Verslag 20.1685-14

Renovatie achtergevel en hoofddak
Priorijlaan 26
8434 Westende (BE)
Nummer: 20.1685-14
Datum: 07 juni 2024 09:30

Glasschade:

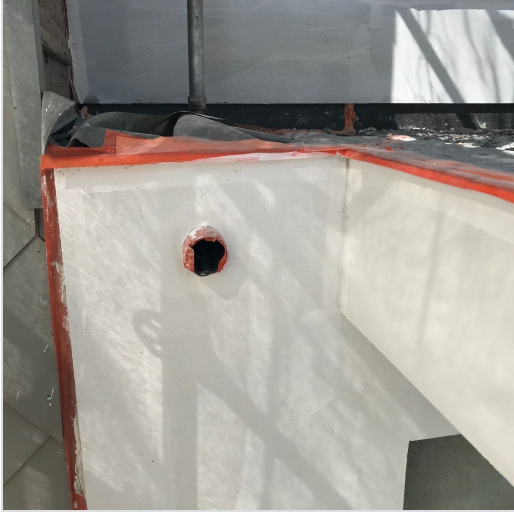
- app. 903
- app. 803 (schade ruit + profiel)

Ruiten te vervangen door AAN. In bestelling.

✘ Rand dakterras V10 - retour [14.5]

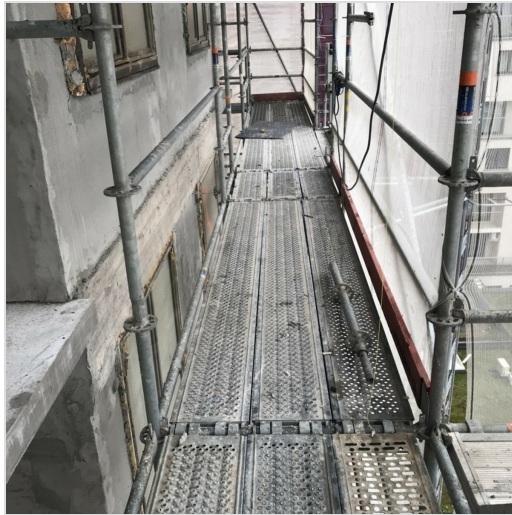
Retour gevel dakterras V10: zone onder dakrand nog bij te werken voor aanbrengen eindlaag crepisysteem.
